B-Plan Wohngebiet Carl J. Krause Tuchmacherstraße Finsterwalde - Verkehrs- und Lärmuntersuchung (Bericht 05.09.2018)

Stellungnahme zu Hinweisen Stadtverwaltung (29. April 2019)

Ausschnitt aus Anlage 10: Immissionspunkt 13

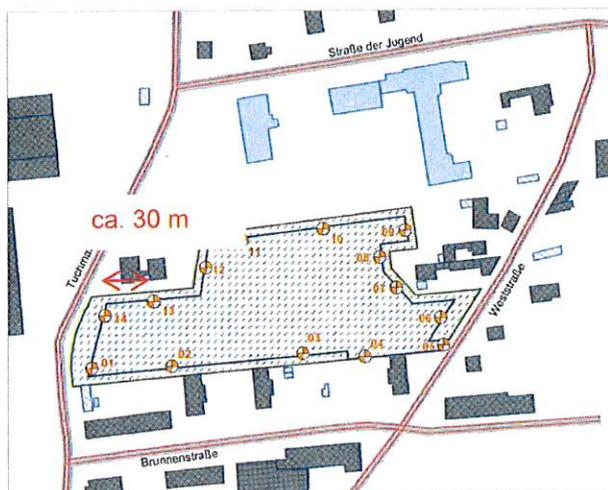
1. Herleitung 30 m-Abstand für Einhaltung der Orientierungswerte nach DIN 18005

In der Verkehrs- und Lärmuntersuchung vom 05.09.2018 wird unter Abschnitt 5.1.3 Lärmschutzmaßnahmen auf Seite 9 das Abstandsmaß für einen ausreichend großen Abstand der Bebauung zur Einhaltung der Orientierungswerte nach DIN 18005 von rd. 30 m angeben. Dies leitet sich aus den Berechnungsergebnissen zum Immissionspunkt 13 ab, die Pegel betragen $LrT = 54,2 \text{ dB(A)}$ und $LrN = 44,9 \text{ dB(A)}$. Es werden im Text beide Werte genannt und zusätzlich auf Anlage 11 (Ergebnisse Einzelpunktberechnungen) verwiesen.

Der Punkt 13 liegt etwa 30 m von der westlichen Baugrenze entfernt. Daraus wurde der Abstand 30 m definiert. Da ein so großer baulicher Abstand einer wirtschaftlich Nutzung des Grundstücks entgegensteht, war aus unserer Sicht diese Einschätzung des Abstandmaßes hinreichend.
